DODATEK Č. 6 KE SMLOUVĚ O DÍLO

ze dne 27.09.2023 v rámci veřejné zakázky pod názvem
„Rekonstrukce Domova seniorů Břeclav“ (dále jen „**Dodatek**“ nebo též „**Dodatek č.6**“)

OZNÁMENÍ ZMĚNY Modernizační fond		číslo OZ: 18	
Zhotovitel:	Sdružení firem SYNER, s.r.o. a OHLA ŽS, a.s.		
Investor:	Město Břeclav	Datum: 7.10.2024	
Název akce: - Humanizace DS Břeclav č. akce: 013D313006404 (rekonstrukce 2. - 4. podlaží) - DS Břeclav – Přístavba lůžkového evakuačního výtahu č. akce: 013D312006401			
Způsob odeslání / předání datum:		poštou ☐	e-mailem ☒
		faxem ☐	osobně ☐
Odkazy na	specifikaci:		
	na výkresy:		
	na rozpočtové podklady:		
	na jinou část smlouvy:		
Předmět změny: ZL18 – Kolektor Popis a zdůvodnění změny: Při odkrytí venkovní části kolektoru bylo zjištěno, že použité krycí PZD desky jsou v havarijním stavu a nebude možné jejich opětovné použití. Na základě těchto podkladů zpracoval AD novou projektovou dokumentaci, jejíž finanční dopad shrnuje tento změnový list. Navržená varianta zakrytí kolektoru zohledňuje co nejnížší možný dopad na cenu díla a zároveň nemá žádný dopad na termín realizace.

ZMĚNOVÝ LIST Modernizační fond		číslo ZL: 18
Zhotovitel:	Sdružení firem SYNER, s.r.o.

D.1.2.28

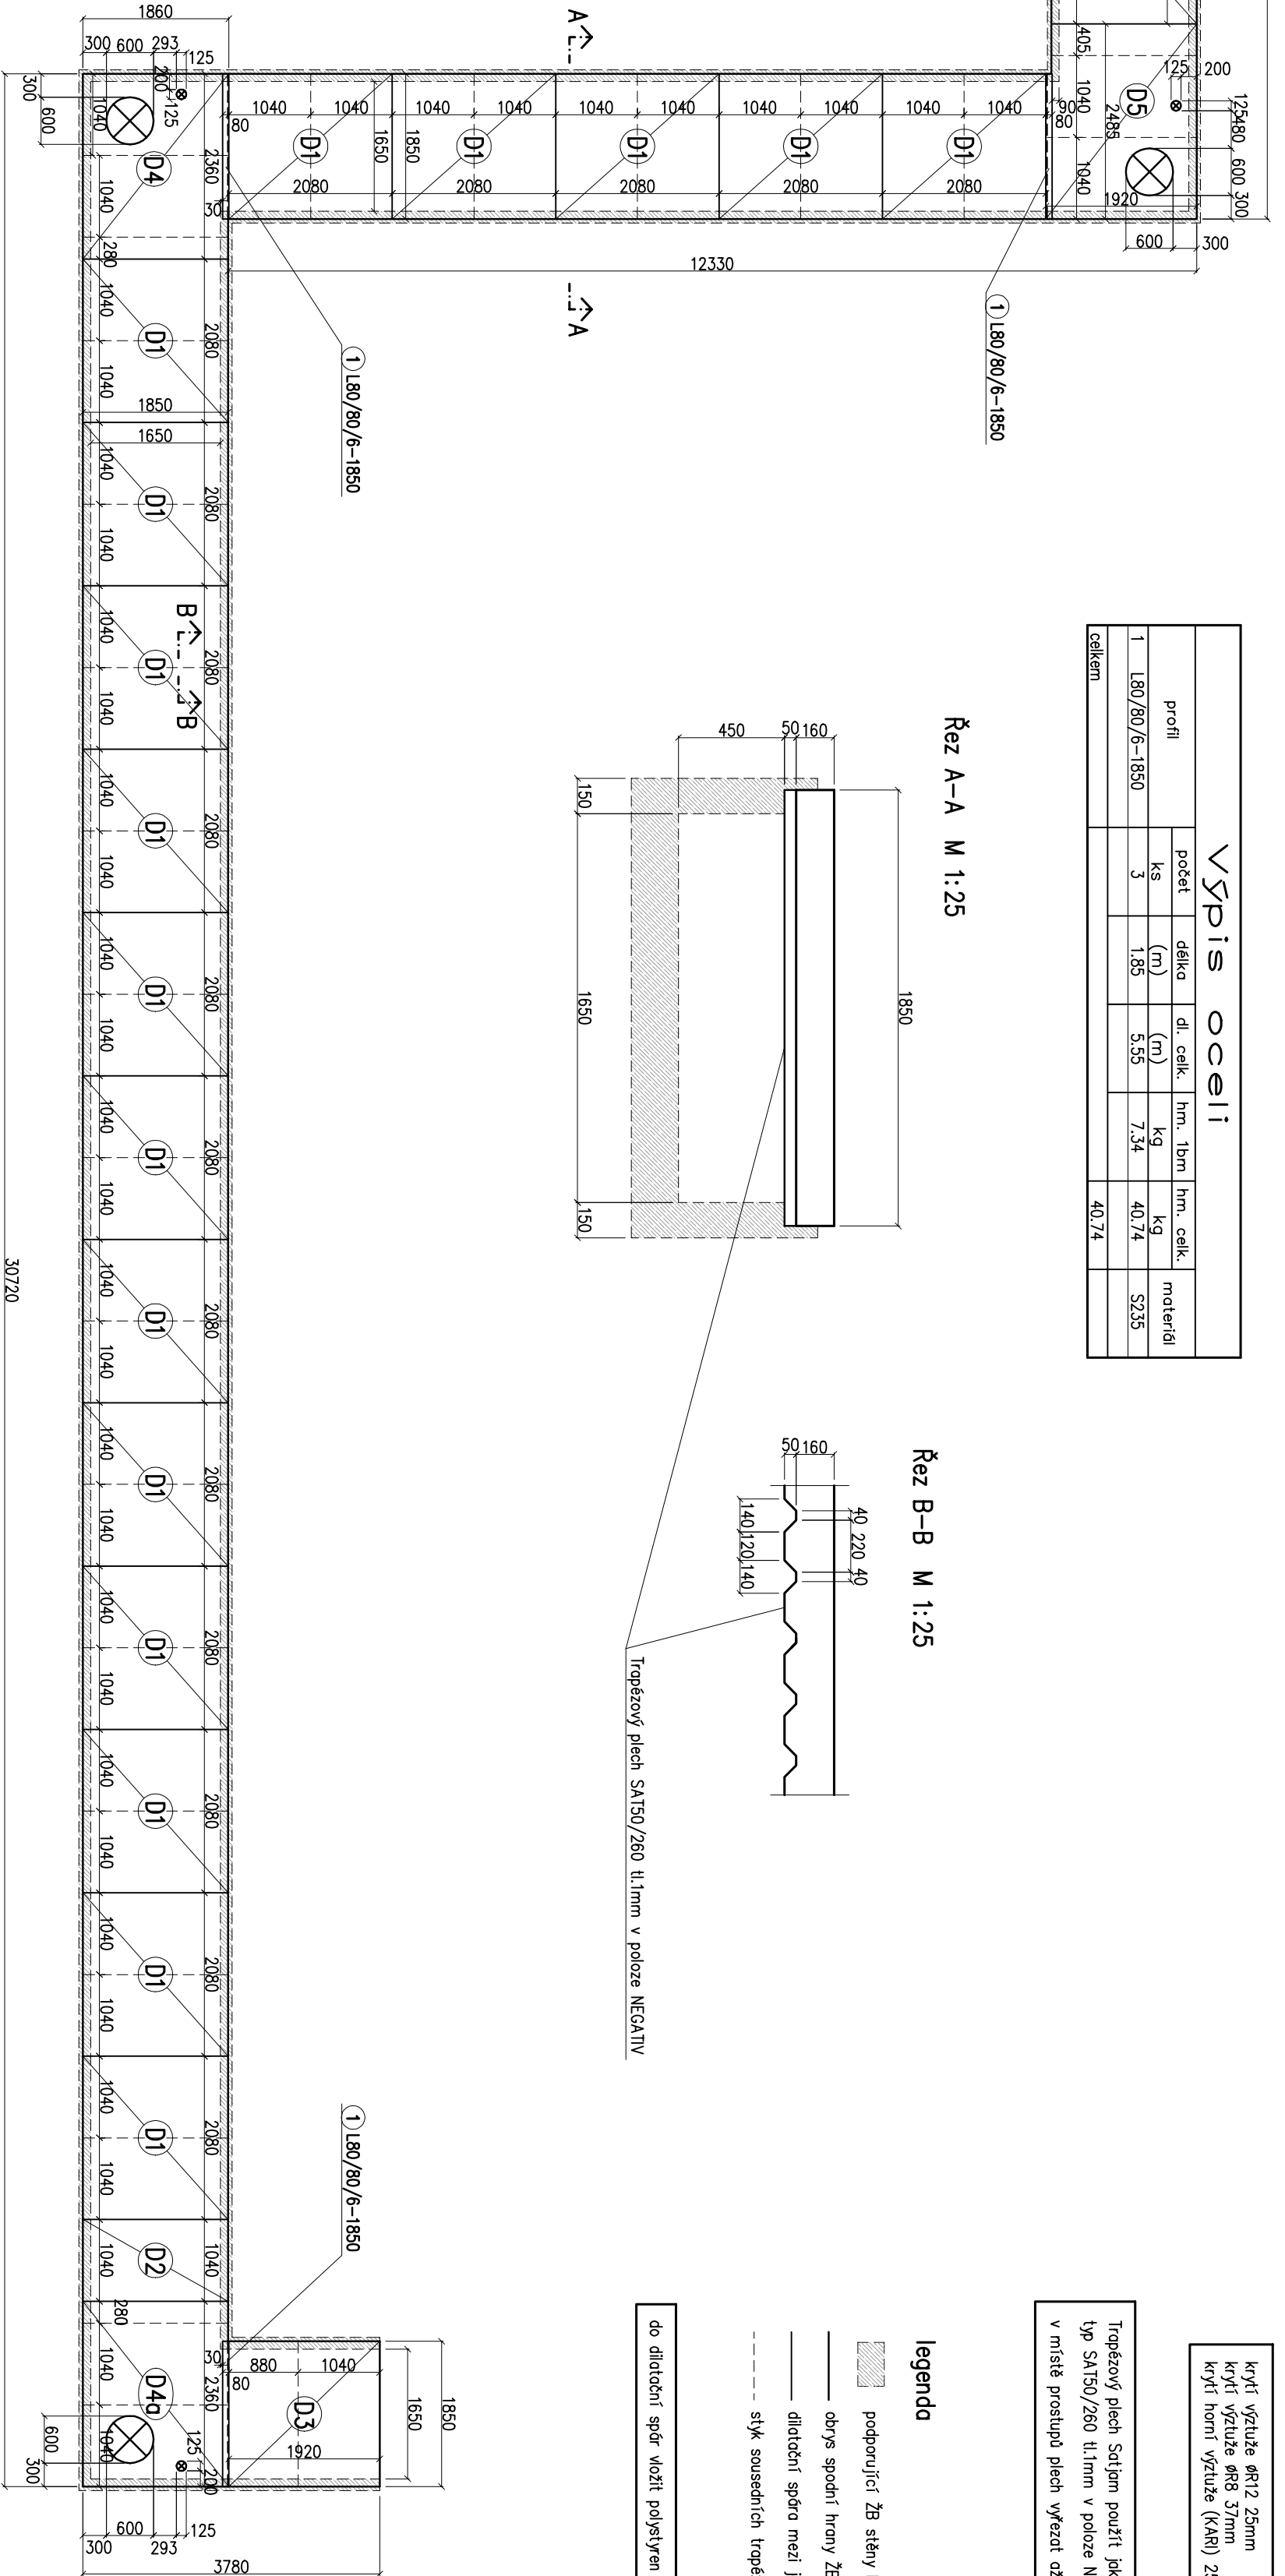
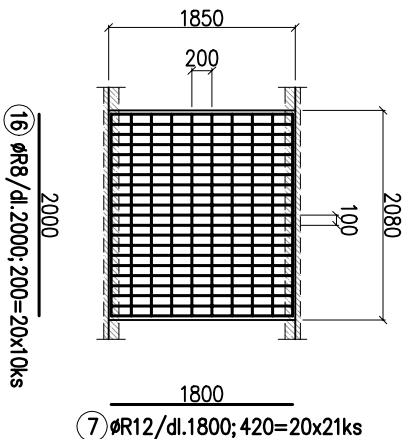
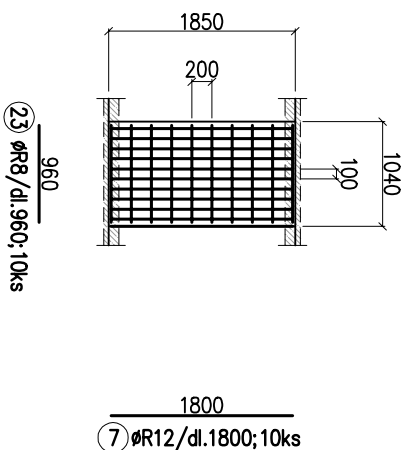
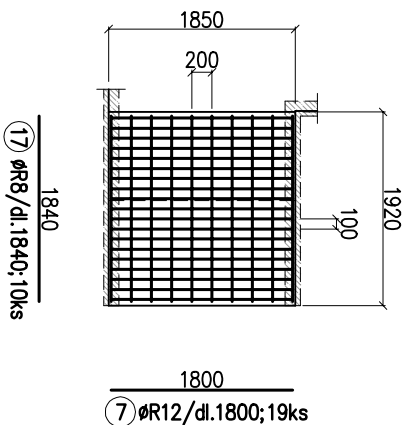
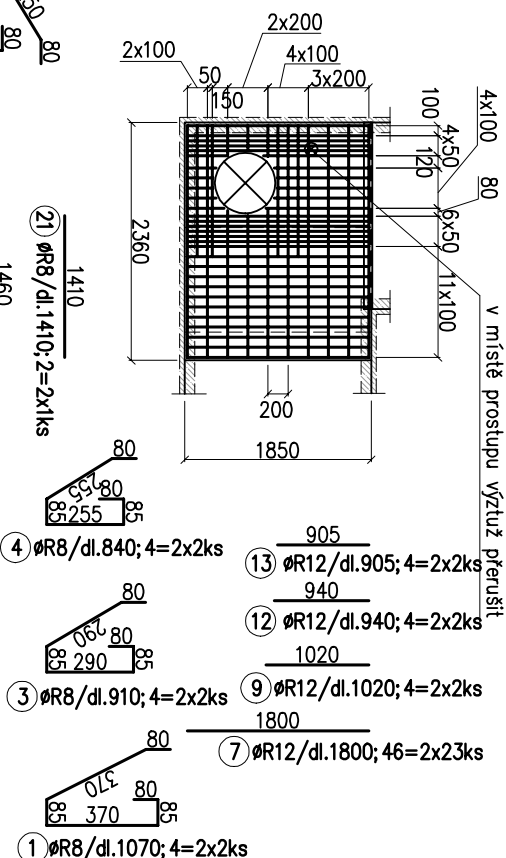
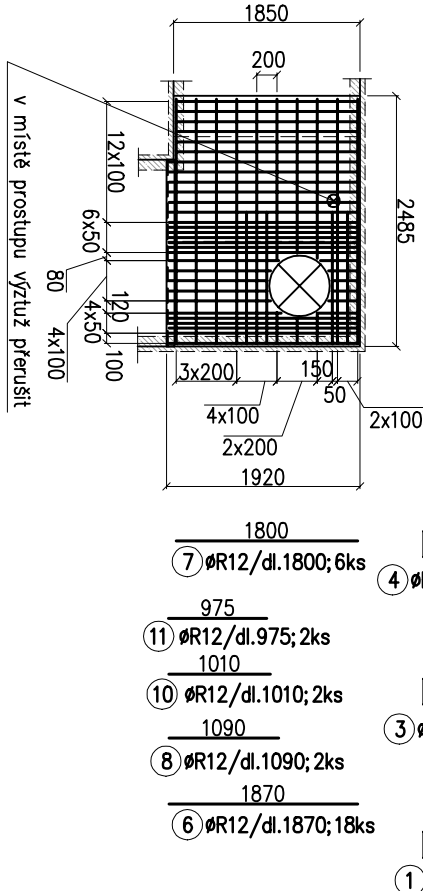
Příloha: D.1.2.28a-Strop nad instalačním kanálem – výztuž, D.1.2.28-Strop nad instalačním kanálem – půdorys

do dlatiční spár vložít polystyren tl. 20mm

Trapezový plech Satijom použít jako ztracené bednění
typ SAT50/260 tl.1mm v poloze NEGATIV osadit na stěny kanálu
v místě průstupů plech vyřezat až po provedení betonáže
